改善箇所説明図

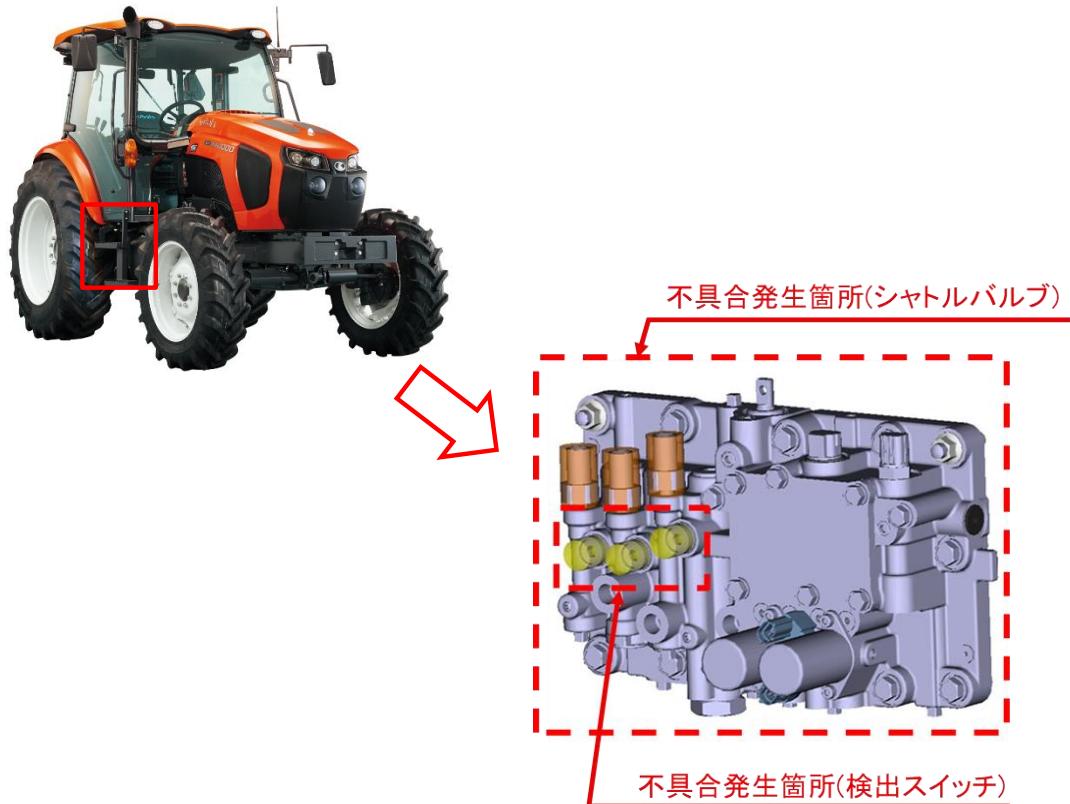
農耕トラクタの前後進制御用電磁バルブ(シャトルバルブ)において、以下①②の内容により、検出スイッチの誤作動でエラーが発報し、フェールセーフ機能により走行停止することがある。また、そのまま使用を続けると、走行停止後に走行不能に至るおそれがある。
①シャトルバルブ内部の構造が不適切なため、バルブ内部に発生した極微小な油圧の圧力差によりスイッチ作動部部品が押されることで、検出スイッチが誤作動する。
②設計検討が不十分なため、検出スイッチが油浸されることで、検出スイッチ内部の接点に有機物が発生し、導通不良を引き起こすことで、検出スイッチが誤作動する。

- ①全車両について、シャトルバルブの検出スイッチ作動部の部品を対策部品に交換する。
- ②全車両について、対策プログラムに書き換える。

右の写真の部位、機種銘板の左下に赤色マーキングを実施する。
